## Keuringsverslag van een elektrische laagspanning- en zeer lage spanningsinstallatie

NIET CONFORM

**ID-label:** Gemeenschappelijke delen

Controlebezoek van een oude huishoudelijke elektrische installatie van een wooneenheid bij verkoop op vraag van de verkoper volgens (KB 08/09/2019) - AREI Boek 1- 8.4.2. en 8.2.1. en 4.2.4.3.

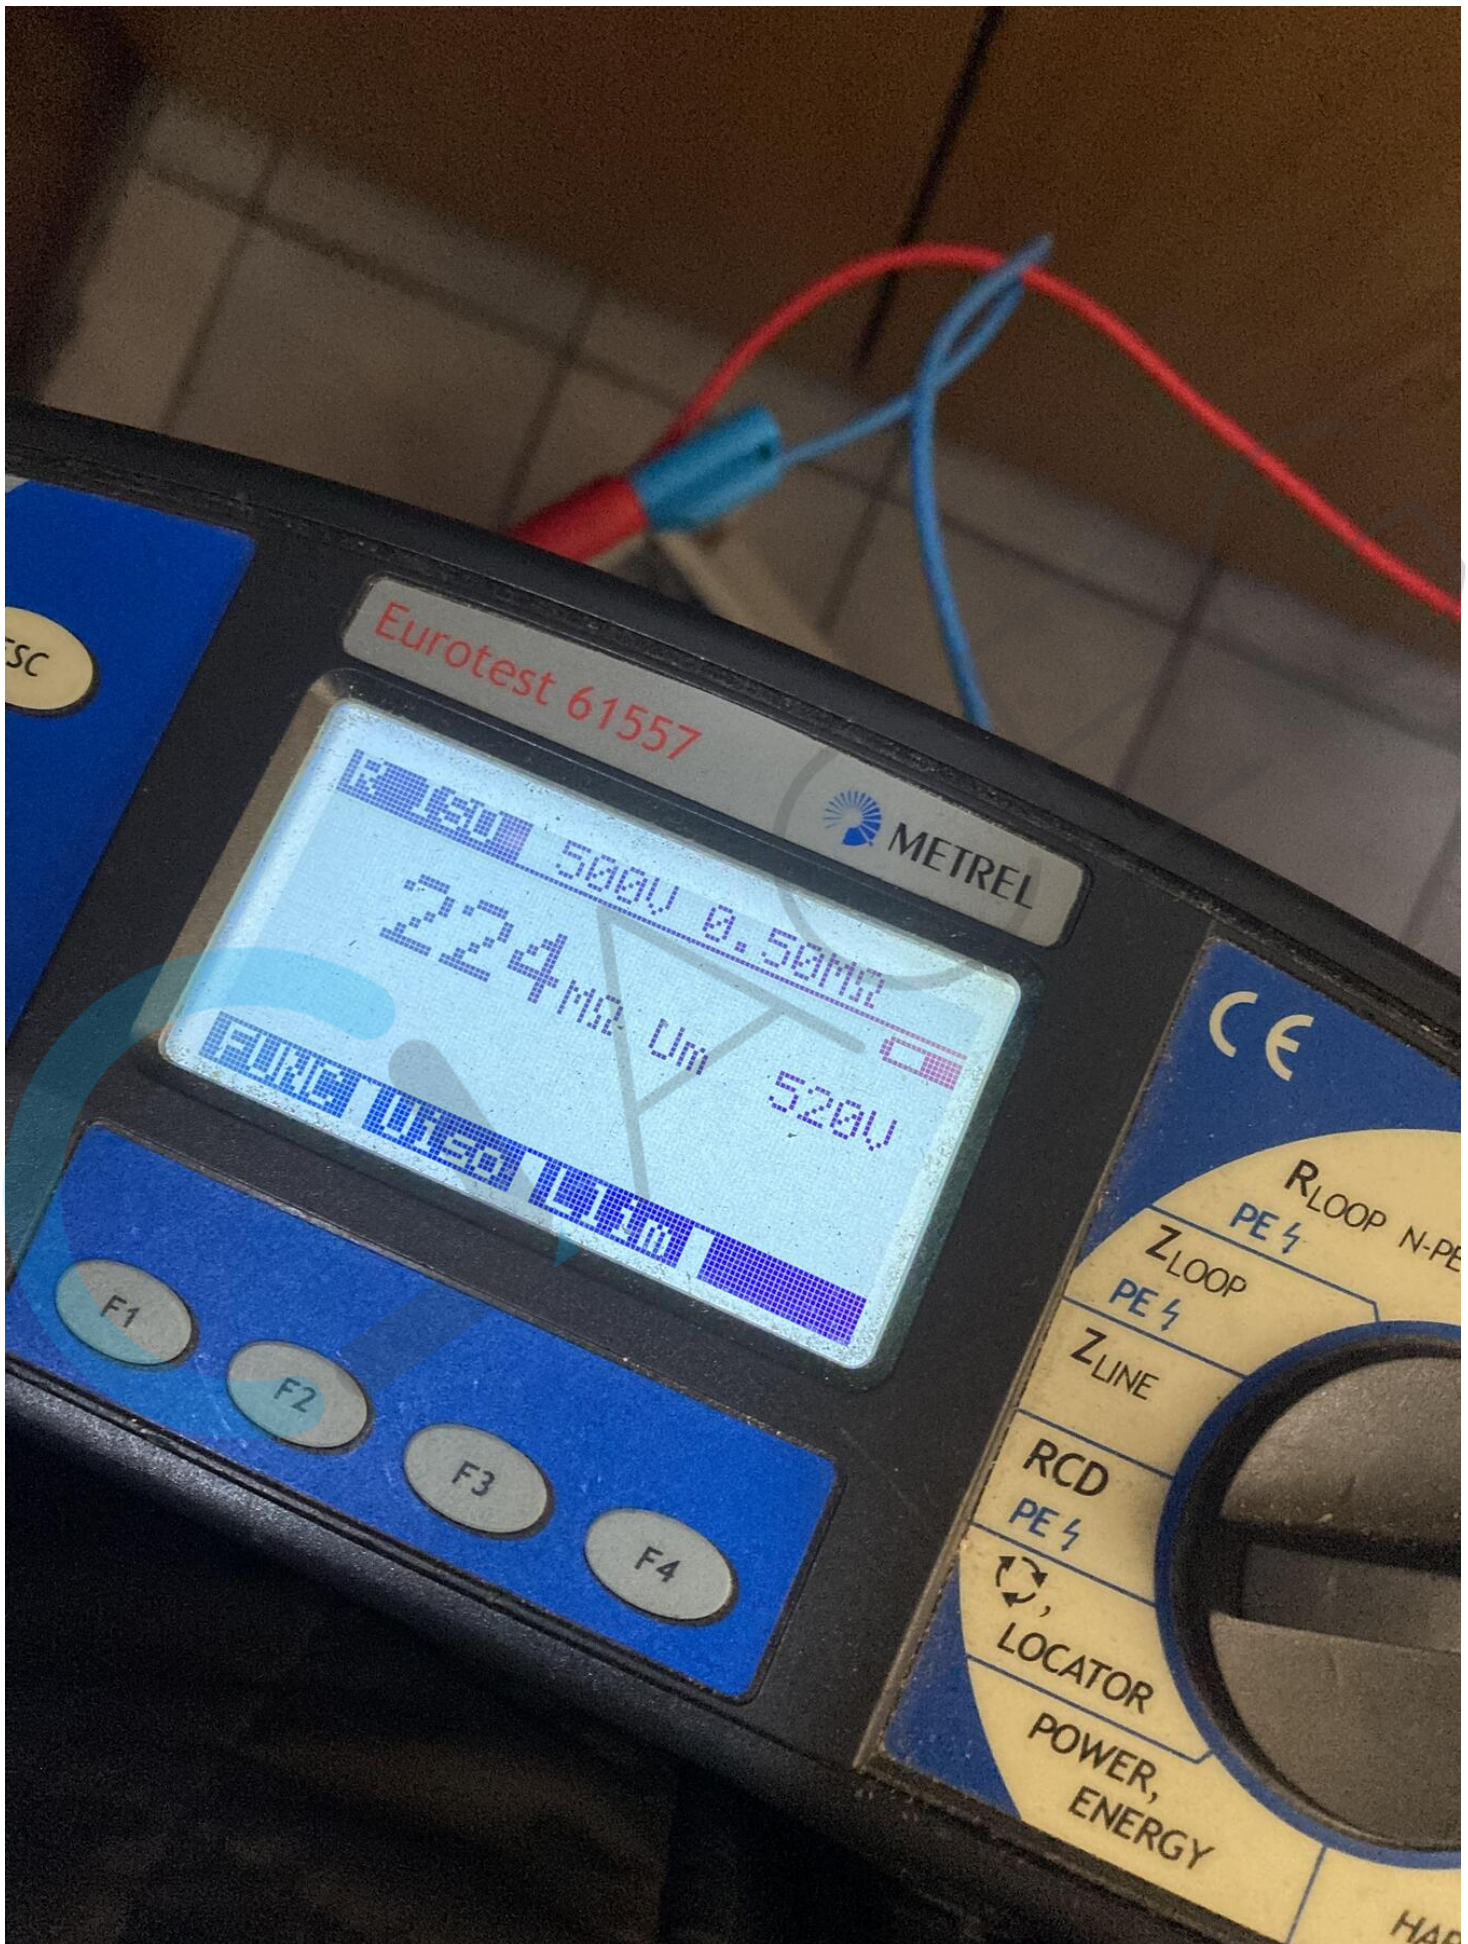
Ri algemeen: 224 MΩ
